# Леопард - 24BXVxx17 – технические изменения

(реализация в производстве с 37. недели 2006 года)

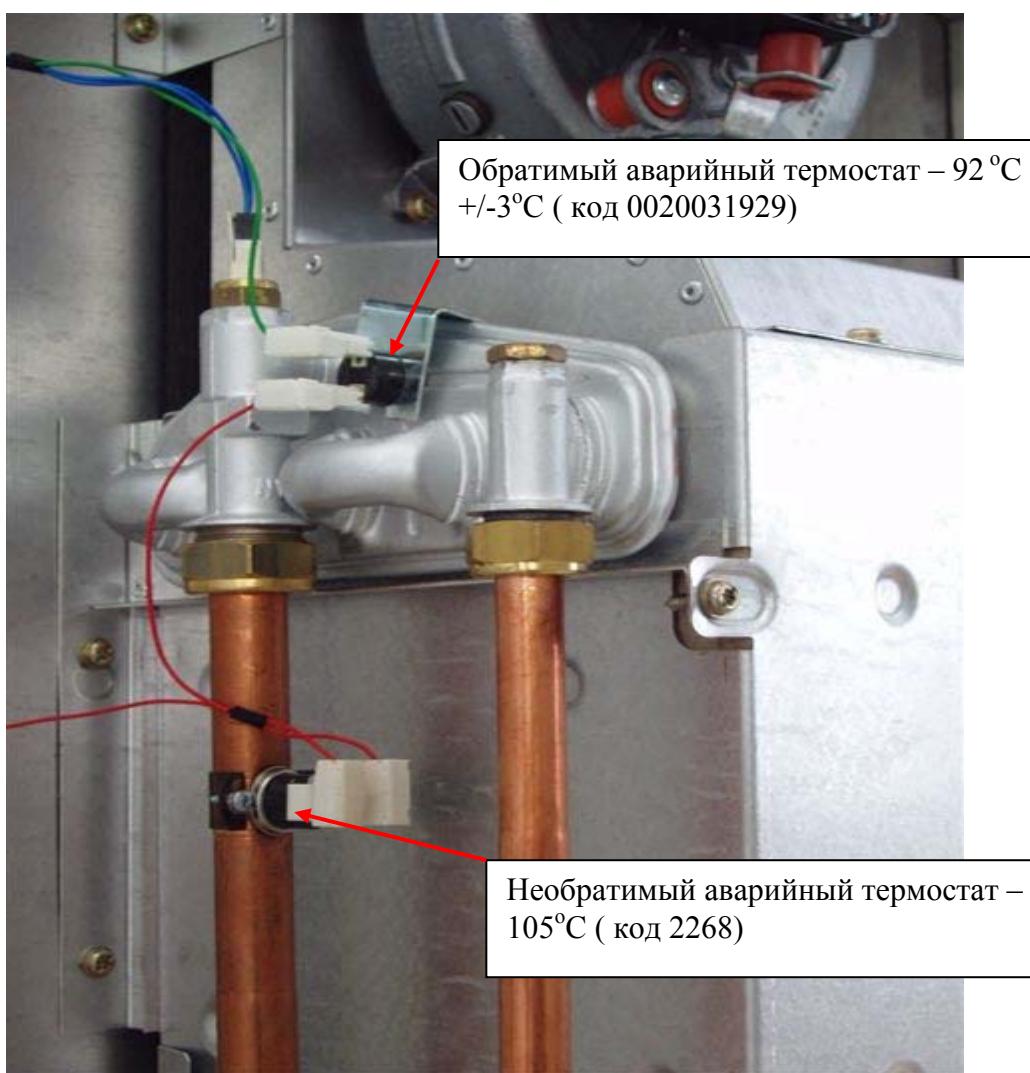
## 1/ Изменение подключения в контуре аварийного термостата 95°C

- дополнительный необратимый аварийный термостат 105°C, размещенный на выходной трубке из теплообменника прибл. 6 см под теплообменником - (код 2268)
- замена предыдущего необратимого аварийного термостата 95°C на новый обратимый термостат с температурой отключения 92°C и отклонением +/- 3°C (код 0020031929)
- новая выходная трубка BTV – код трубы 0020027255  
BOV – код трубы 0020027258
- замена кабельной связки BTV – код связки - 0020030703  
BOV – код связки - 0020030704
